# **Stellungnahme der Stadt Cottbus zum Antrag auf wasserrechtliche Planfeststellung zum Vorhaben „Gewässerausbau Cottbuser See, Teilvorhaben 2 - Herstellung Cottbuser See“ 2. Tektur**

- 2. Tektur wurde vorgelegt und fachlich bewertet

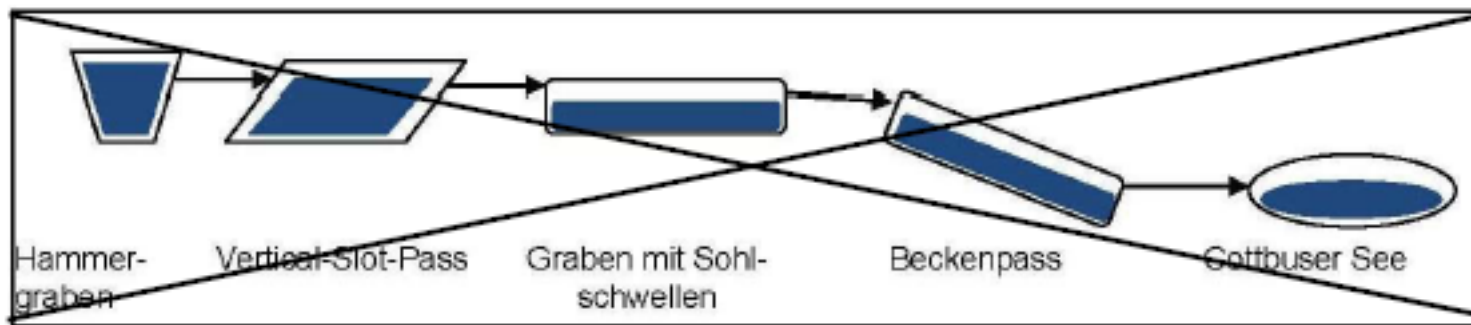
- Einbau von Rückstauklappen an 3 Stellen

- Maßnahmen zum Schutz vor Rückstau aus dem Hammergraben auf Kosten des Vorhabenträgers
